女川原子力発電所第2号機 工事計画審査資料	
資料番号	02-工-A-05-0006_改0
提出年月日	2021年6月15日

工事計画に係る説明資料

計測制御系統施設のうち原子炉非常停止信号

4.6 原子炉非常停止信号（常設）

第1図 中性子束高一自動可変設定（熱流束相当）の原子炉非常停止信号の設定値^{*2}

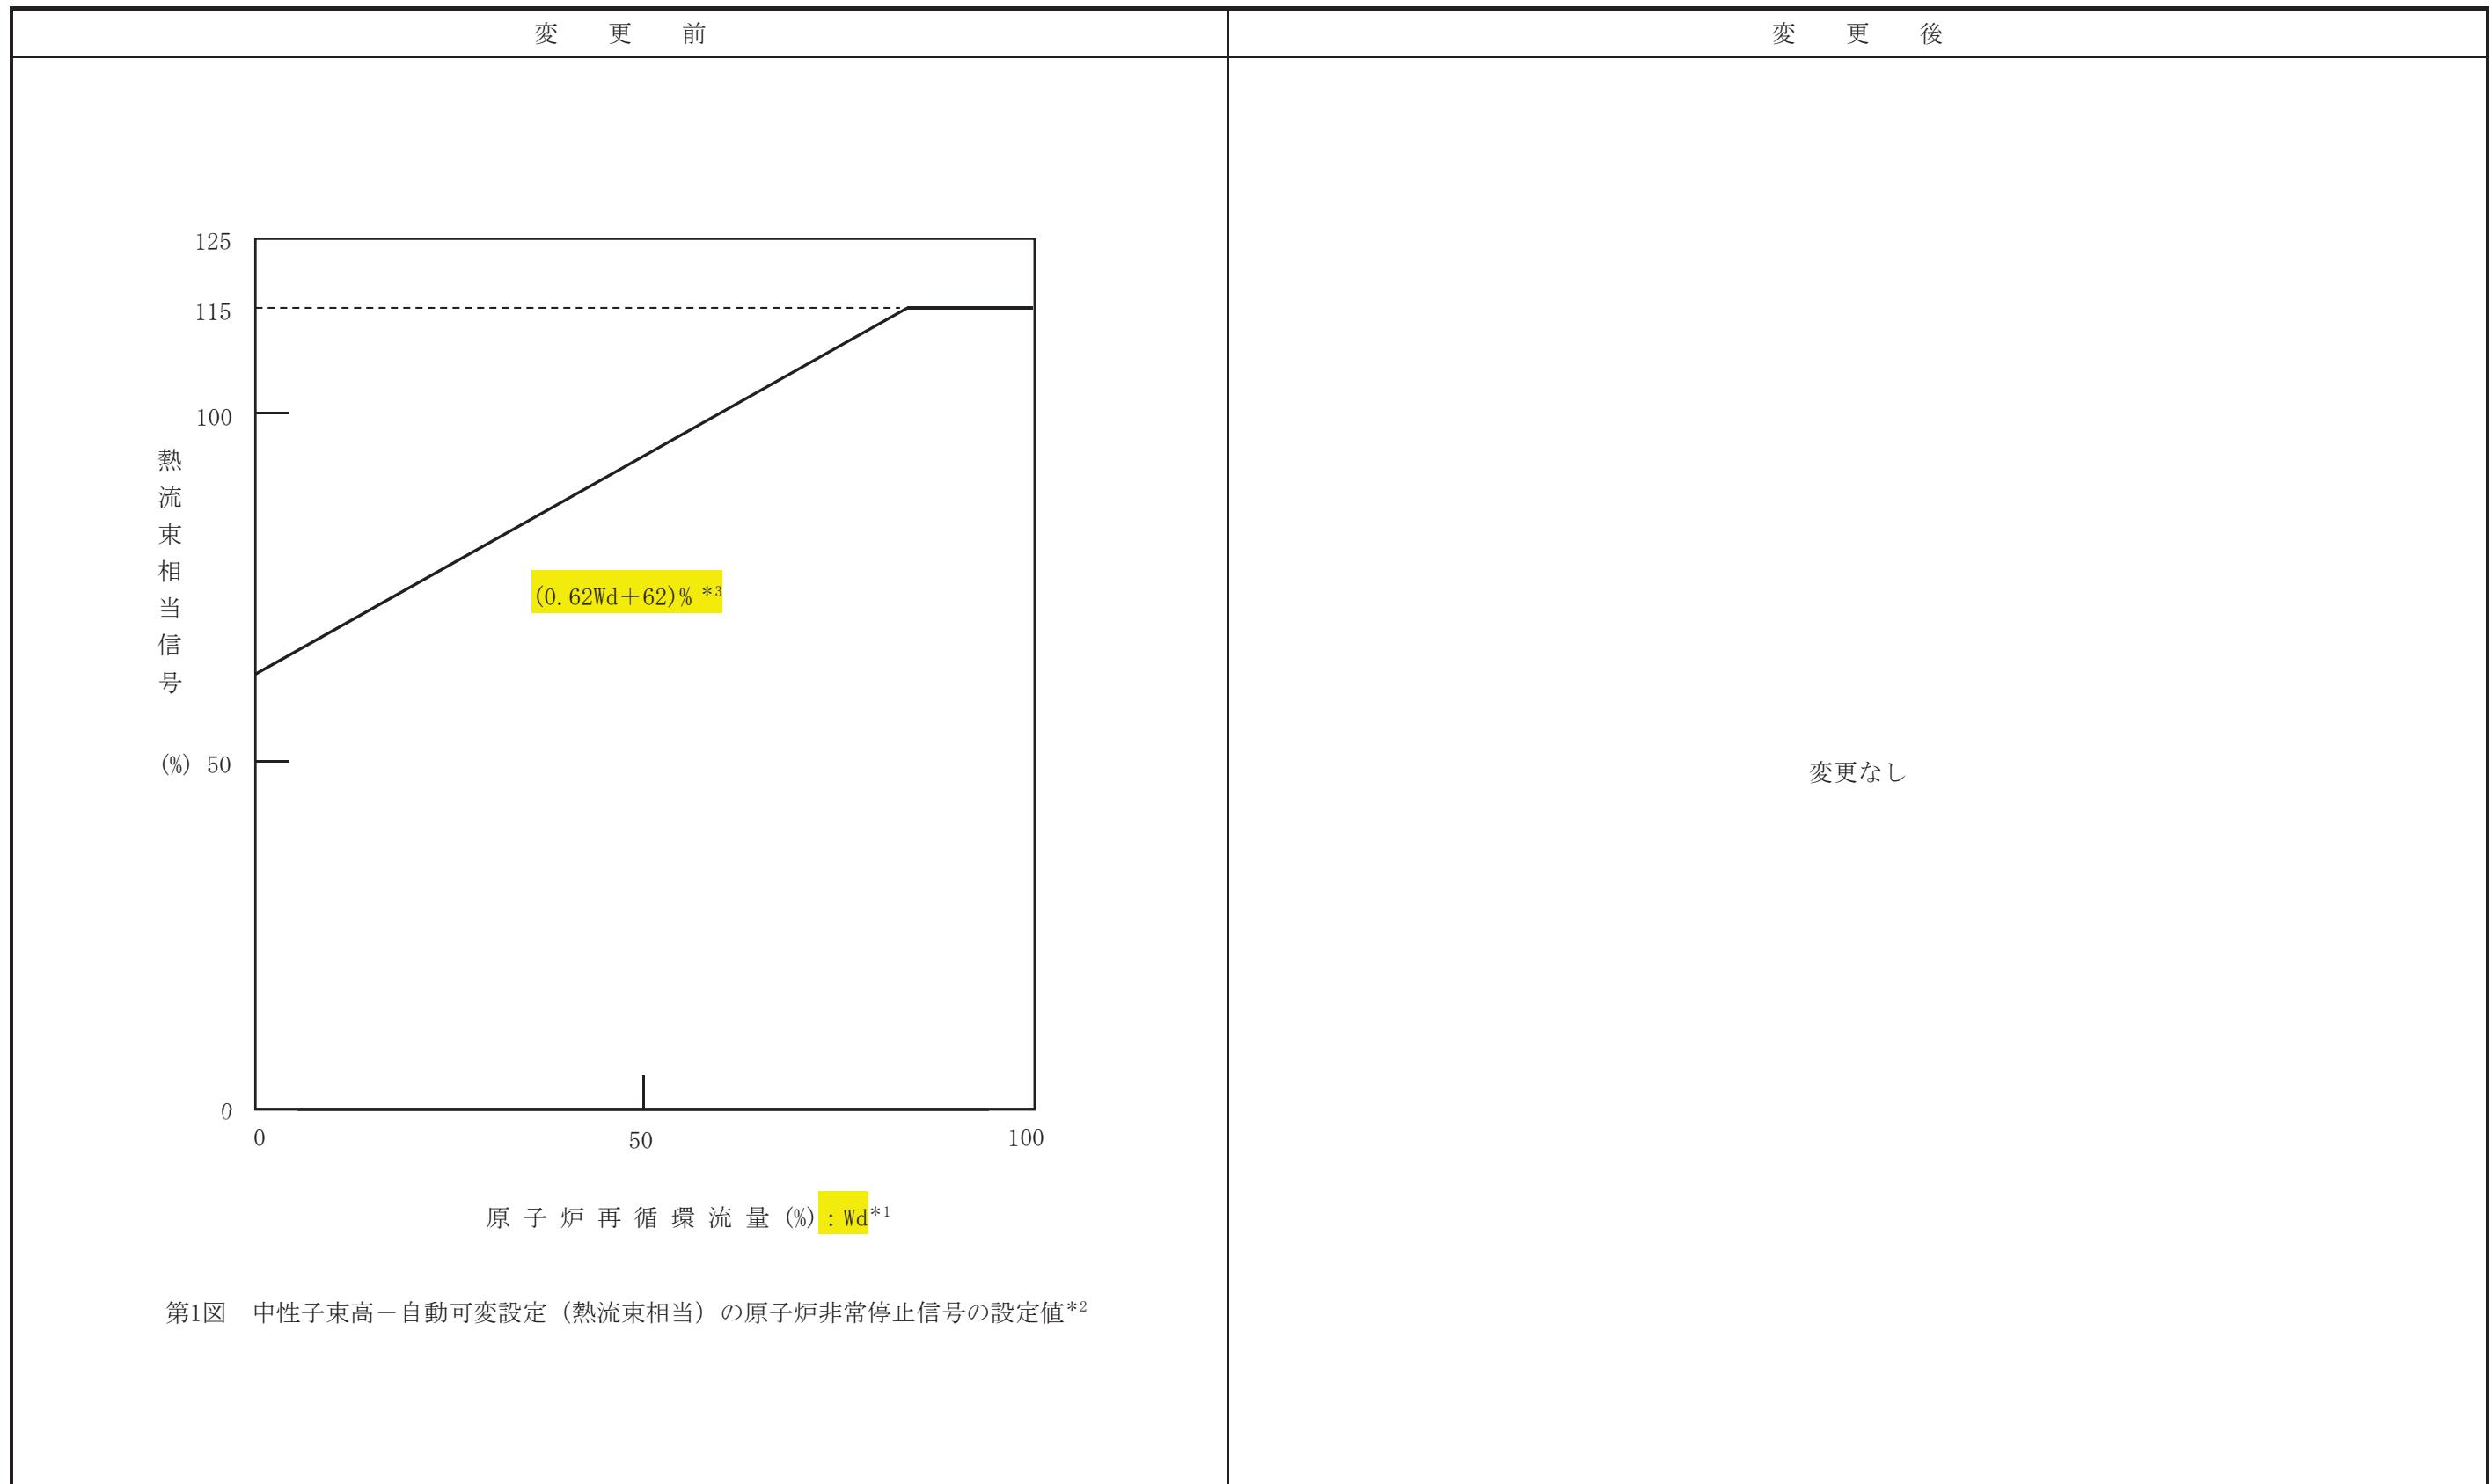
注記*1：記載の適正化を行う。既工事計画書には「再循環流量(%)」と記載。

*2：記載の適正化を行う。既工事計画書には「第1図 中性子束高一自動可変設定（熱流束相当）のスクラム設定値」と記載。

*3：既工事計画書に記載がないため記載の適正化を行う。記載内容は、設計図書による。
